FAQ-Nummer: 17-003

Brandschutzvorschriften VKF, Ausgabe 2015 Brandschutzrichtlinie 17-15 / Kennzeichnung von Fluchtwegen Sicherheitsbeleuchtung Sicherheitsstromversorgung

Ziffer, Absatz: [3.3.2, Absatz 3](#)
 Thema: Stromquellen für Sicherheitszwecke
 Beschlussdatum: 23.04.2015

Interpretation Nr. 1 (falsch)

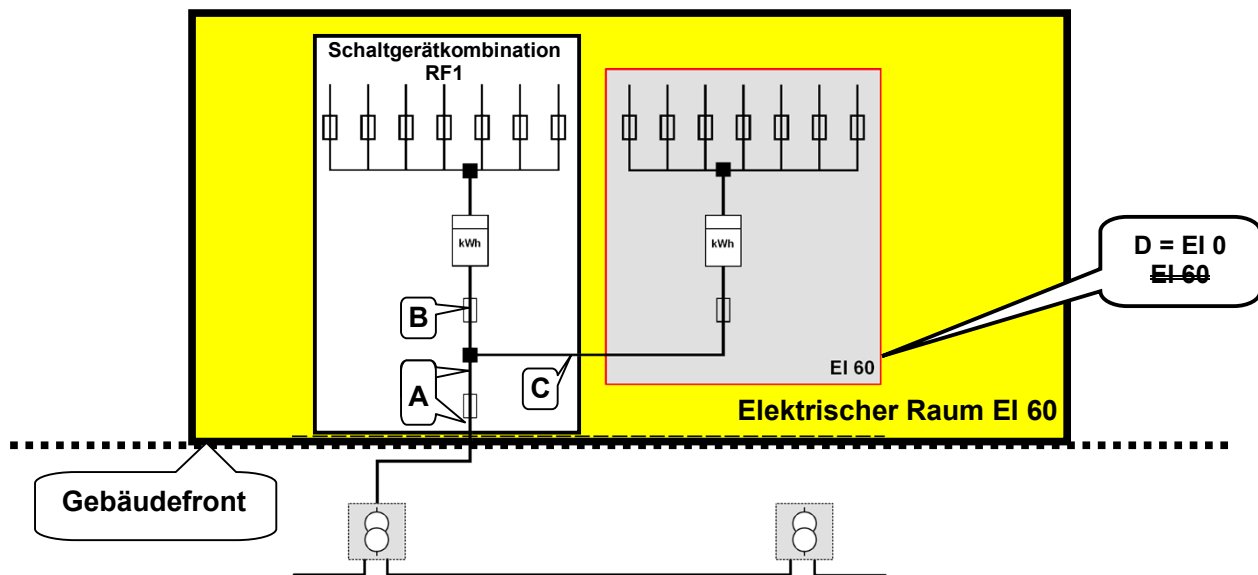
Aus der Interpretation dieser Skizze ergeben sich mehrere Standpunkte, die meines Erachtens geklärt werden sollten, damit Installationsfehler verhindert werden.

Wenn der elektrische Raum:

- ↪ im Innern des Gebäudes gegen die Aussenmauer des Gebäudes platziert ist
- ↪ einen Feuerwiderstand EI 60 aufweist

Es ist nicht notwendig, die Leitungen und die Sicherungen A, B und C gegen Brand zu schützen. Zudem muss in diesem Fall der Brandabschnitt D nicht EI 60 sein, da bei einem Brand der Schaltgerätkombination sowieso keine Stromversorgung mehr vorhanden ist.

- ↪ Es handelt sich um die Notversorgung von Brandschutzeinrichtungen bei einem Brand im Gebäude und nicht im elektrischen Raum.
- ↪ Bei einem Brand im Gebäude ist der elektrische Raum EI 60 geschützt, die Sicherheitsstromversorgung ist also für die Brandschutzeinrichtungen gewährleistet.
- ↪ Bei einem Brand im elektrischen Raum bleibt das Feuer im Raum. Es braucht somit keine Sicherheitsstromversorgung für die Brandschutzeinrichtungen.

Um die Stromversorgung der Sicherheitsstromversorgung bei einem Brandfall ausserhalb des Technikraums gewährleisten zu können, muss die Anschlussleitung bis zum entsprechenden Technikraum gegen Brandeinwirkung geschützt verlegt werden. Um einen Ausfall der Sicherheitsstromversorgung auch bei einem Brand innerhalb der Elektro-Hauptverteilung gewährleisten zu können, müsste sinnvollerweise die Sicherheitsstromversorgung in einem anderen Brandabschnitt als die Elektroverteilung (z.B. Sanitärverteilteraum, IT Zentrale, etc.) platziert werden.

Im Anhang zu Ziffer 3.3.2 ist der Satz in der Legende wie folgt anzupassen:

Die Anschlussleitung Niederspannung EW muss innerhalb des Gebäudes bis zum Brandabschnitt „Technikraum Sicherheitsstromversorgung“ ~~zur Sicherheitszuleitung~~ gegen Brandeinwirkung geschützt werden.
